# 0117 Lachgas-Reduktion Schlammverbrennungsanlage (SVA) Verifizierungsbericht

Projekt zur Emissionsverminderung in der Schweiz

Dokumentversion:       Version 1  
Datum:                    09.04.2020  
Verifizierungsstelle     INFRAS, Binzstrasse 23, 8045 Zürich

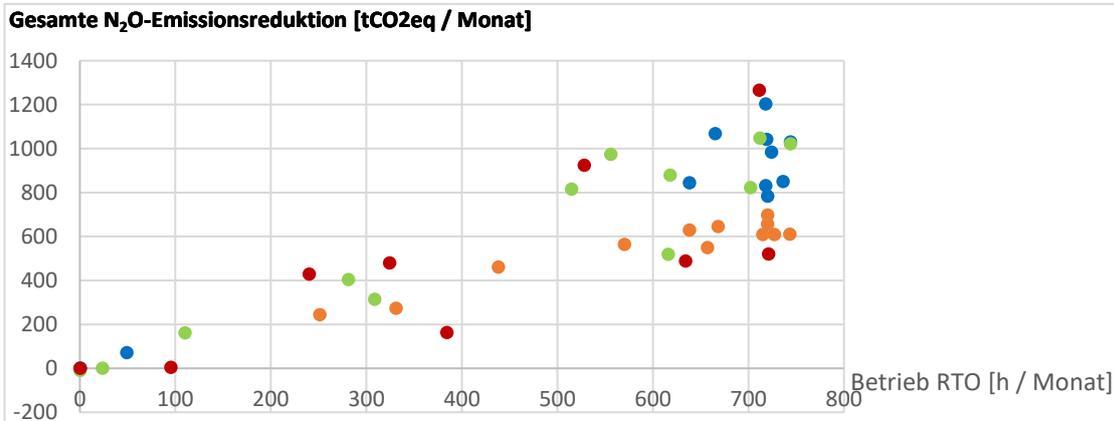
CR 3	Erledigt	X
4.3.2b	Eine Gegenprüfung der Angaben wurde durchgeführt. (→ Falls nicht zutreffend: Begründung erläutern / kommentieren)	
Frage (25.03.2020)

Die monatlichen Emissionsreduktionen bei gleicher Betriebsstundenanzahl sind im Jahr 2019 systematisch geringer als in den Jahren zuvor (siehe Grafik). Gibt es dafür eine Begründung?

Antwort Gesuchsteller (26.3.20)

Grundsätzlich schwanken die N<sub>2</sub>O-Konzentrationen im Rauchgas durch verschiedene Faktoren in der Verbrennung sehr stark (Schlammzusammensetzung, Feuerungsparameter etc.).

Zudem wurden anfangs 2019 umfangreichere Optimierungen am Wirbelschichtofen, vor allem bei der Primärluftzuführung vorgenommen. Die Luftzufuhr konnte dabei generell reduziert werden. Dies führte in der Folge zu einer stabileren Fahrweise mit dem Ergebnis, dass der Volumenstrom merkbar kleiner wurde. Zusätzlich sind infolge der stabileren Ofen-Fahrweise auch die N<sub>2</sub>O-Konzentrationen im Rohgas tendenziell gesunken. Diese 2 Effekte führten zusammen zu einer erheblichen spezifischen Reduzierung der N<sub>2</sub>O-Emissionsminderung (t CO<sub>2</sub> EQ / h).

Fazit Verifizierer (Datum)  
 Der zweite Teil der Antwort kann plausibel erklären, warum die monatlichen Emissionsreduktionen in diesem Monitoringjahr geringer waren als in den Jahren zuvor.  
 Dieses CR ist somit erledigt.
